Numer referencyjny postępowania: **ZP.271.14.2023**

WYJAŚNIENIE TREŚCI SWZ_4

Dotyczy postępowania: „Budowa/modernizacja infrastruktury drogowej, technicznej drogowej, elektroenergetycznej i wodno-kanalizacyjnej na terenie Dolnośląskiej Strefy Aktywności Gospodarczej – S 3 Jawor” w ramach dofinansowania z Rządowego Funduszu Polski Ład Programu Inwestycji Strategicznych – V edycja. Numer postępowania: **ZP.271.14.2023**

- 1) Poszerzenie ul. Daimlera miejsce kolizji z istniejącą rurą stalową gazu wysokiego ciśnienia dn 250

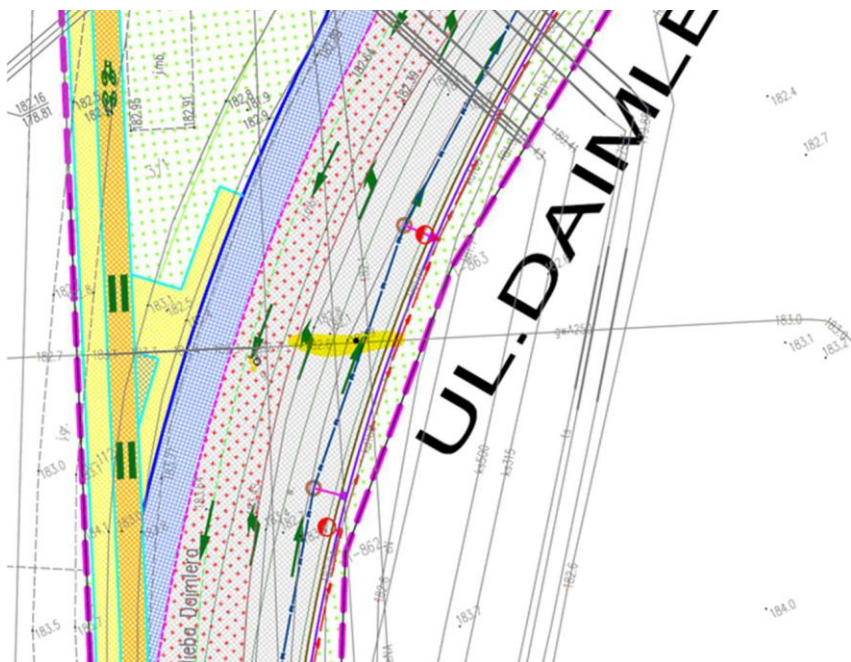
W zawiązku z zaistniałą kolizją na planach sytuacyjnych z istniejącą siecią gazociągu wysokiego ciśnienia Dn 250, które to nie są wyszczególnione w przedmiarze robót, ani w PFU, zwracamy się z pytaniem czy w zakresie przedmiotu oferty należy uwzględnić zabezpieczenie sieci gazu dn 250 pokazaną na poniższych rysunkach?

Wykonawca w ofercie ujmie wszystkie koszty i roboty zgodnie z obowiązującymi przepisami dot. tego typu urządzeń oraz zabezpieczyć w taki sposób jaki jest zastosowany w obecnym przebiegu gazociągu pod ulicą G. Daimlera, która jest obecnie wykonana.
